Рабочая группа по вопросам освещения и световой сигнализации

Предложение по дополнению к поправкам серии 01 к Правилам № 123 (адаптивные системы переднего освещения (АСПО))

Представлено экспертом от Франции*

Рис. 1. Распределение света

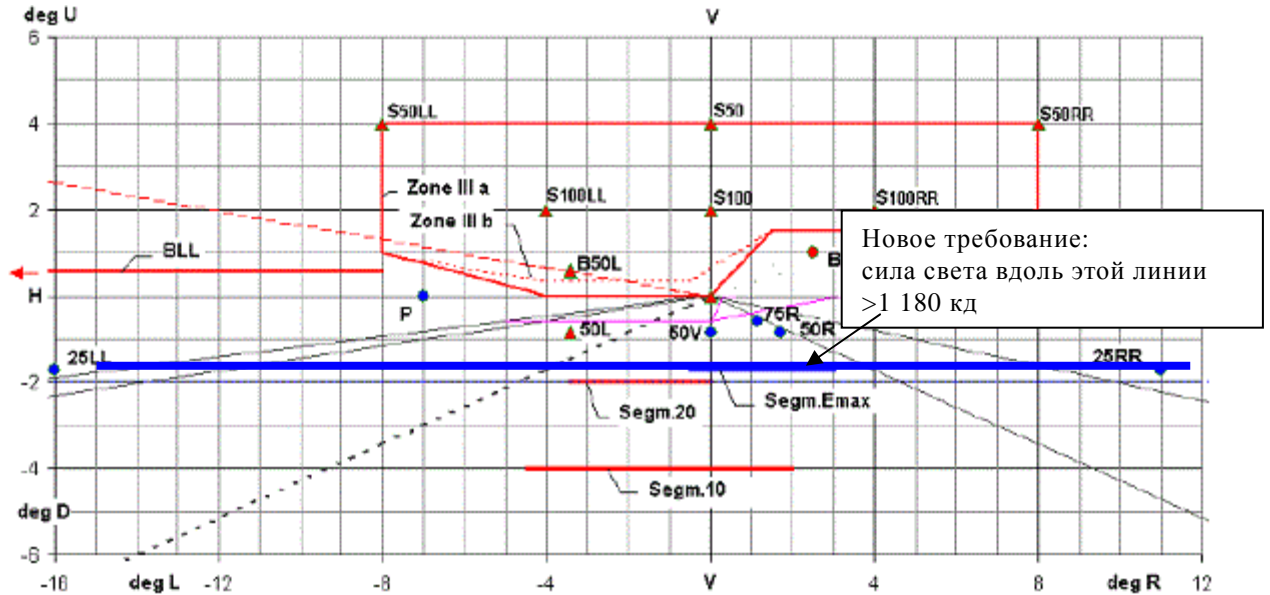
5. При рассмотрении неофициального документа GRE-71-10 некоторые эксперты отметили, что уменьшение потока светодиодного источника света может повлиять на распределение света пучка данной формы. Аналогичная обеспокоенность применима и к источникам света других типов. Поэтому предложение было изменено таким образом, чтобы можно было убедиться, что сила света вдоль линии 25LL – 25RR выше нижнего предела.

"6.2.9 Когда система находится в нейтральном состоянии, сила света вдоль горизонтальной линии между 25LL и 25RR должна составлять не менее 1 180 кд;

Рис. 2. Световой поток в полупространстве: 265 лм

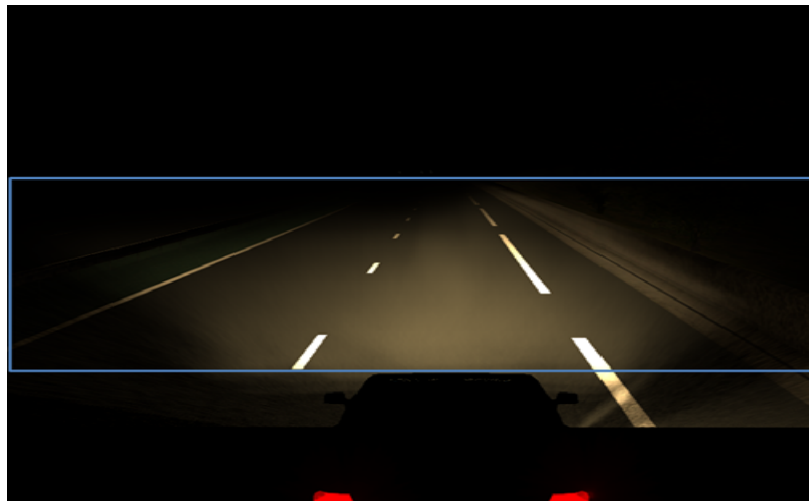
6. Кроме того, для обеспечения безопасного выходного светового потока предлагается добавить требование о световом потоке фары в переднем полупространстве, с тем чтобы оптические характеристики соответствовали по крайней мере уровню стандартной фары ближнего света категории Н4 (см. рисунок ниже).

световой поток в переднем прямоугольном полупространстве (горизонтально ($30^\circ \text{ L } 30^\circ \text{ R}$) – вертикально ($10^\circ \text{ D}-0^\circ$)) должен составлять не менее 250 лм".
